CÂMARA MUNICIPAL DE LISBOA

Processo n.º: e-LOT/2021/4

Local da Obra: Avenida Doutor Alfredo Bensaúde - Freguesia: Olivais

Informação n.º: e-REG/INF/2024/12852

6.2.1.2. c) - Planta de síntese do loteamento - Des. n.º ARQ.004- B;

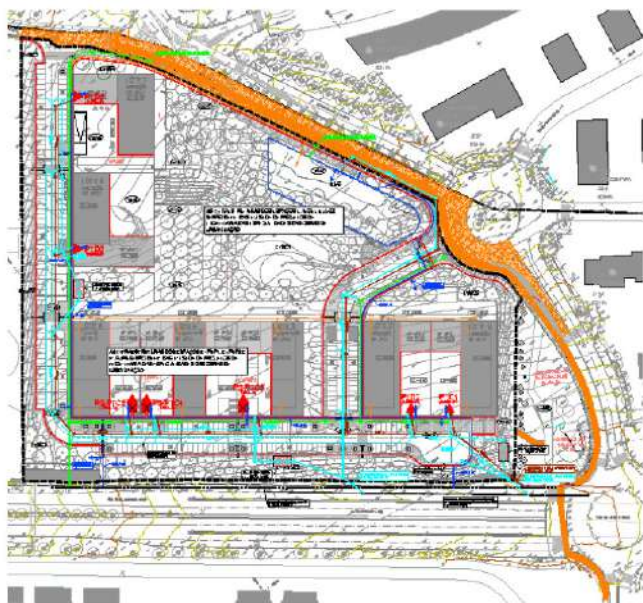
Face à reformulação da solução proposta, a Planta de Síntese do Loteamento foi ajustada, passando a contemplar 7 lotes, ajustando a delimitação dos polígonos de base de implantação dos edifícios, georreferenciados, cotados e com a especificação dos usos, das áreas a edificar acima e abaixo da cota de soleira, bem como o número de fogos, cf. quadro síntese.

Solução atual

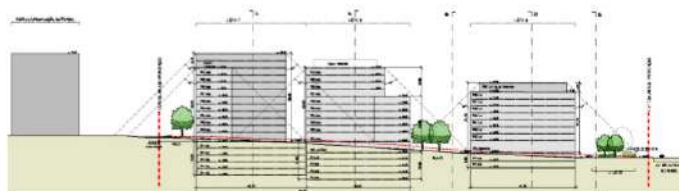
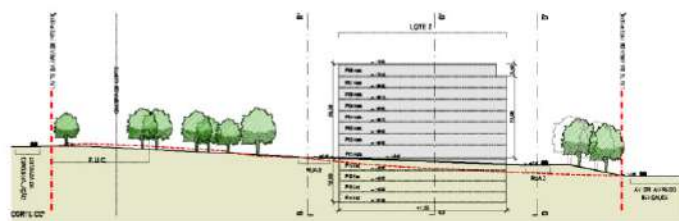
Assim, e s.m.o., face à volumetria de proximidade existente e a atual projetada, pode-se concluir que a solução volumétrica para os diferentes Lotes: L1; L2; L3, L4 e L5, promove uma transição mais adequada à frente urbana na AV^a Dr. Alfredo Bensaúde, no entanto coloca-se à consideração superior.

7.3.1.3. A Norte, também se verificam ajustes na volumetria e na implantação dos edifícios projectados. Passam a identificar 2 lotes, Lote 6 e Lote 7 e a projeção dos volumes em torre, enquadrando-se na condição de edifícios isolados, apresentam-se menos proeminentes e desalinhados.

Aproximando-se das volumetrias implantadas a Norte, zona de implantação de edifícios em torre na área do conselho de Loures (edifícios com 13 pisos e C. cobertura 80.22 e 75.28), s.m.o., a atual proposta, apresenta um adequado enquadramento urbanístico.

3.3.1.6. Planta de Cedências, j) do n.º 13 - III, Anexo I - Des. N.º ARQ.007 - A;

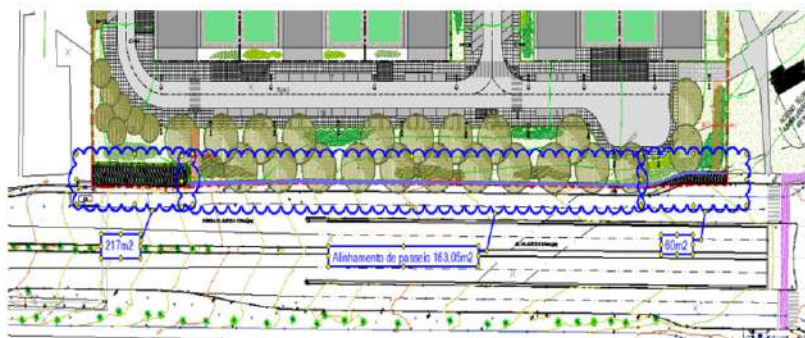
No seguimento, também a Planta de Cedências foi atualizada, assumindo a identificação de áreas a serem regularizadas na presente operação urbanística, aproximadamente 440,05m², que se refletem na contabilização total da área a lotear – 42.155,00m², correspondendo a:

Solução Inicial

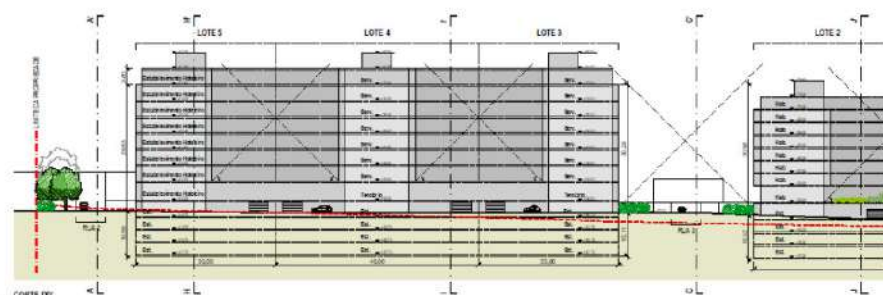
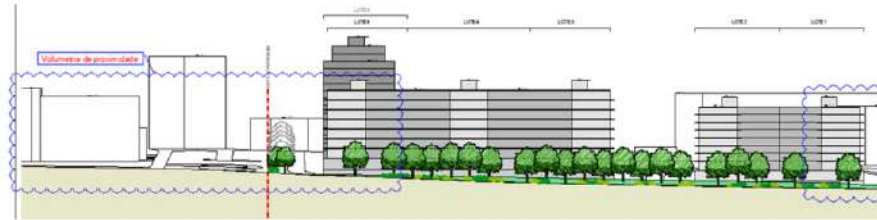
4.3.1.1. Na frente urbana para a AV^a Dr. Alfredo Bensaúde, a sul/sudoeste - **L3, L4 e L5**, edifícios assentes em embasamentos, com uma Ac. C. soleira = 50,50m, passam a ter um total de 8 pisos em toda a sua extensão (+1 piso, sendo apenas uma parte do 8 piso parcialmente recuado), uma C. cobertura 81.60 e uma altura de fachada na ordem dos 31m.

No **L1 e L2**, na parte descendente, os edifícios, projetam-se agora com menos 2 pisos, apresentando no total 8 pisos, Ac. C. soleira = 50,50m e C. cobertura 75.00 e uma altura de fachada entre os 31m.

Neste contexto, e s.m.o., em articulação com a volumetria de proximidade existente e a atual projetada, julga-se de concluir que a solução volumétrica para o L3, L4 e L5, ainda não promove uma transição adequada à frente urbana na AV^a Dr. Alfredo Bensaúde, no entanto coloca-se à consideração superior.

Solução Inicial

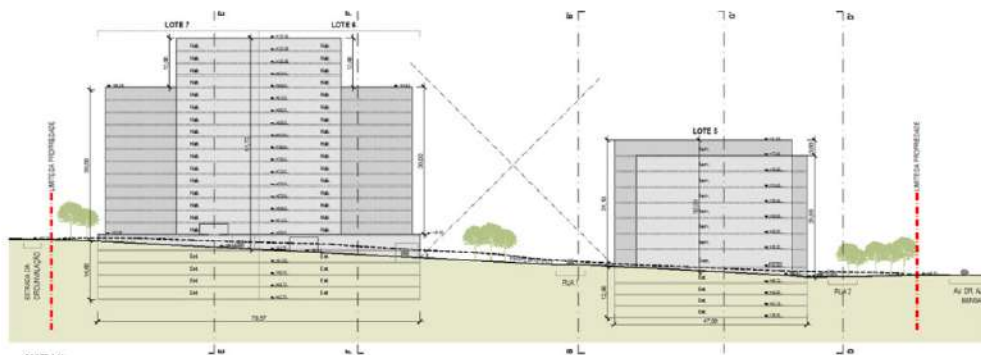
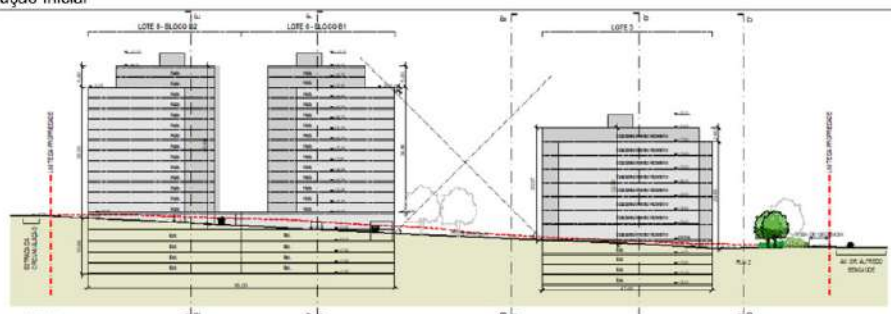
- 4.3.1.2. A Norte, dada a junção de lotes (L6 e L7), passa a ser identificado um lote, Lote 6, com um embasamento em toda a sua extensão, onde são implantados 2 volumes em torre (blocos habitacionais), agora com 12P e 14Pisos Ac. c. Soleira, menos 2 no volume mais proeminente.

No **Bloco 1 (B1)**, o edifício apresenta uma C. soleira = 53,50m e C. cobertura 98,65) e uma altura de fachada na ordem dos 43,30m e no **Bloco 2 (B2)**, o edifício apresenta uma C. soleira = 53,50m e C. cobertura 98,65) e uma altura de fachada na ordem dos 45,30m.

Embora a nova proposta volumétrica se aproxime mais das implantadas a Norte, zona de implantação de edifícios em torre na área do conselho de Loures (edifícios com 13 pisos e C. cobertura 80.22 e 75.28), os blocos propostos ainda conferem uma altura de fachada que, s.m.o., se mantém excessiva. Porém, podendo enquadrar-se na condição de edifício isolado (v. p.4.4), coloca-se o entendimento à consideração superior.

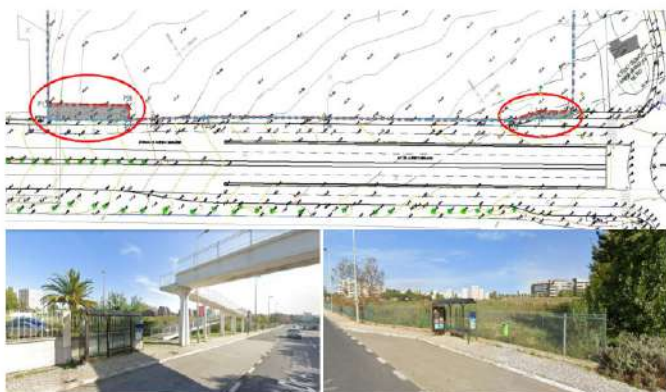
Refere-se que, de acordo com a Planta de Cedências (Des. Nº ARQ.007), apresentam um total de 41.878,00m² (área de levantamento), valor que difere em 277,00m² do indicado na CRP (42.155,00m²) e que consta indicado como área a regularizar, correspondente a:

S.m.o., a regularização de áreas em relação à CRP (permutas/acertos) deveriam preceder a aprovação da presente operação urbanística, uma vez que se poderá refletir na área total sobre o qual assenta a proposta em apreciação.

ARQ.004.1);

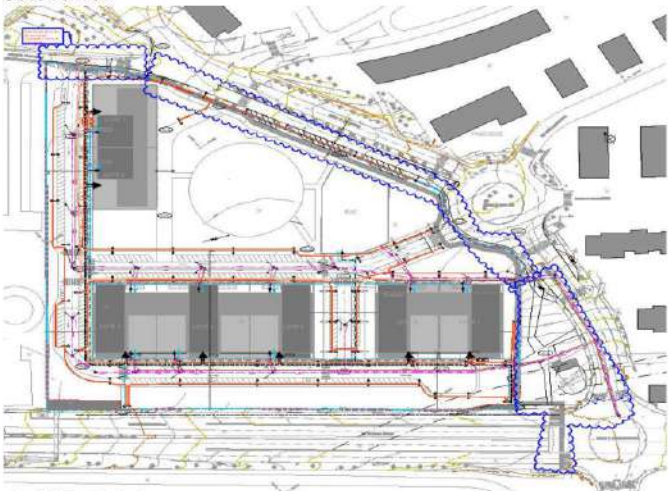
À escala 1:500, a planta apresenta-se com a delimitação da área de intervenção, com referência à divisão em 7 lotes, a delimitação do polígono base de implantação dos edifícios devidamente cotado e especificação dos usos, áreas a edificar acima e abaixo da cota de soleira, bem como o número de fogos, cf. quadro síntese, (Des. Nº

Refere-se no entanto que, deverão proceder à georreferenciação dos polígonos de base de implantação das edificações, e refletir no quadro síntese as áreas para espaços verdes e as áreas de utilização coletiva.

Mais se informa que, dos elementos faz parte a entrega de uma Planta Síntese – Infra-estruturas (Des. n.º ARQ.004.2), com referência aos traçados gerais das redes de abastecimento e saneamento com ligação ao existente, área que envolve a operação urbanística.

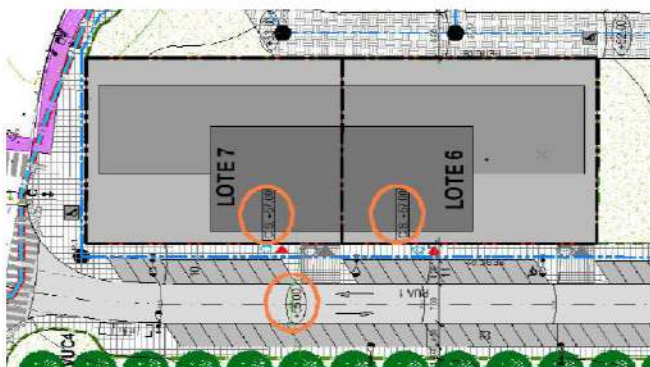
No seguimento, tendo em conta os dados propostos cf. quadro síntese, refere-se que o somatório da área dos lotes (11.053,8m²) e as áreas de cedência (30.824,2m²), não perfazem a área indicada a lotear – 42.155,00m², aferindo-se uma diferença 277, m² que, salvo outra indicação se entende corresponder à área da parcela a regularizar. No entanto, a situação deverá ser esclarecida pelo requerente.

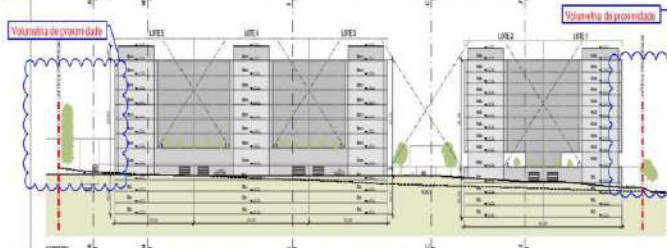
A sul/sudoeste, os edifícios no Lote 3; Lote 4 e Lote 5 apresentam um total de 8 Pisos (7P+1P. Ac. C. soleira = 50,50m e C. cobertura 81.60 (bloco mais elevado) e uma altura de fachada na ordem dos 34m.

No Lote 1 e Lote 2, na parte descendente, os edifícios projetam-se com 10 pisos (9P+1P. Ac. C. soleira = 50,50m e C. cobertura 81.00 (bloco mais elevado) e uma altura de fachada entre os 34m e os 36m.

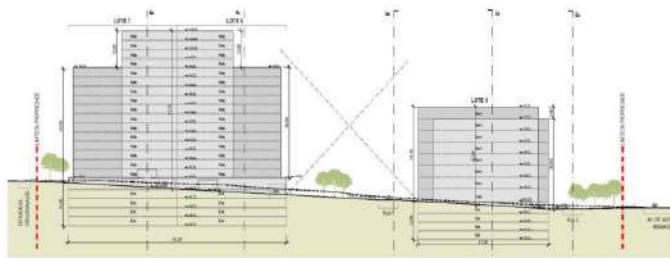
Para os Lotes 6 e Lote 7, os 2 edifícios apresentam-se contínuos e projetam-se em torre, com um total de 16 Pisos (12P+ 4P Ac. C. soleira = 57,00m e C. cobertura 106,55) e uma altura de fachada na ordem dos 51,72m.

Assim, embora a solução volumétrica se aproxime das implantadas a Norte, zona de implantação de edifícios em torre na área do conselho de Loures (edifícios com 13 pisos e C. cobertura 80.22 e 75.28), os edifícios propostos conferem uma altura de fachada que, s.m.o., é excessiva e que se desenquadra da volumetria envolvente a Noroeste e a Nordeste.
